ACTA REUNIÓN

- El objetivo de la reunión es socializar por parte del municipio el alcance del diseño estructural para la planta de tratamiento de residuos sólidos orgánicos del proyecto "CONSTRUCCIÓN DE UNA ESTACIÓN DE CLASIFICACIÓN Y APROVECHAMIENTO (ECA), UNA PLANTA DE TRATAMIENTO DE RESIDUOS SÓLIDOS ORGÁNICOS Y FORTALECIMIENTO DE LAS ACTIVIDADES DE APROVECHAMIENTO Y TRATAMIENTO EN EL MARCO DEL SERVICIO PÚBLICO DE ASEO EN EL MUNICIPIO DE INIRIDA-GUAINÍA".
- 2-Conclusiones
- 3-Compromisos

Socialización de los avances diseños estructurales componente Tratamiento proyecto Aseo Infrida-Guainía

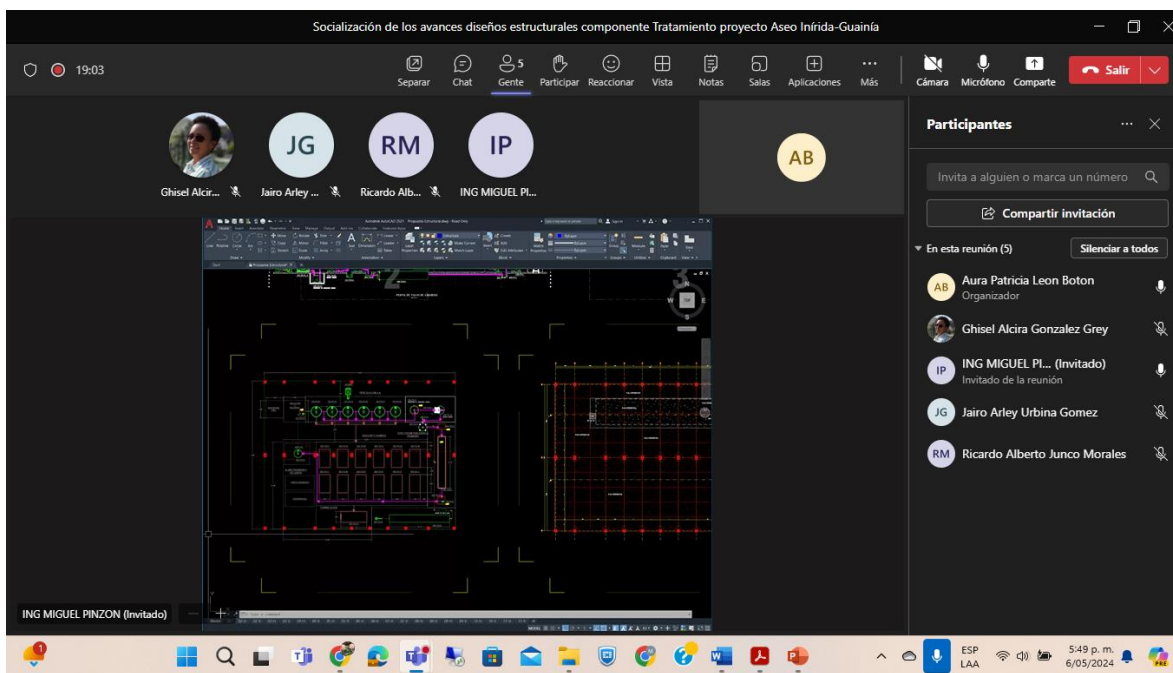
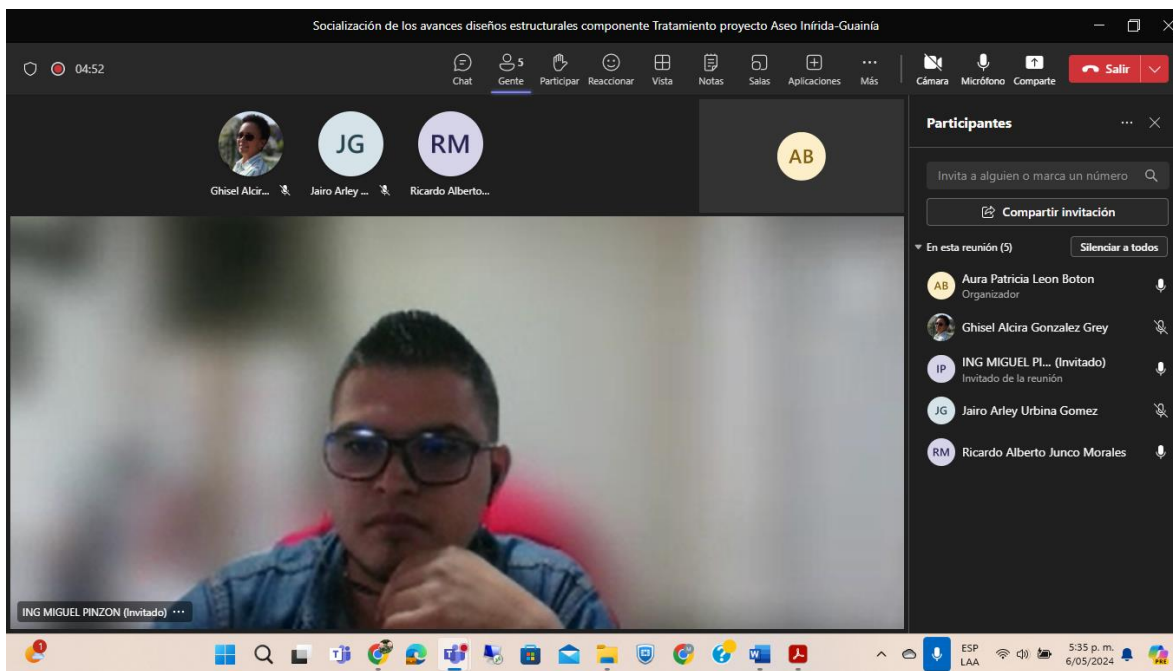
-El Ing. Jairo Arley Urbina pregunta por la altura o profundidad del tanque

-El Ing. Jairo Arley Urbina recomienda tener en cuenta las especificaciones técnicas de los diferentes elementos del sistema de tratamiento por si se requiere tener en cuenta aspectos de vibración.

-El Ing. Jairo Arley Urbina pregunta por la profundidad de desplante de la estructura metálica

-El Ing. Ricardo Junco recomienda tener en cuenta los parámetros y diseño geotécnico para el diseño estructural.

-EL Ing. Miguel explica que tiene 1,37 m

-El Ing. Miguel Pinzón muestra un perfil de la placa así como la cubierta. Se tienen implantados unos pedestales de apoyo a la estructura metálica de cubierta que se va a trabajar de lados iguales. Se explica el diseño de la estructura metálica que se está contemplando

-El Ing. Miguel Pinzón informa que la profundidad es de 1.50 m y que se está trabajando para tener los detalles de los cortes y con el sistema SAP se van a sacar las cantidades tanto del concreto como del acero.
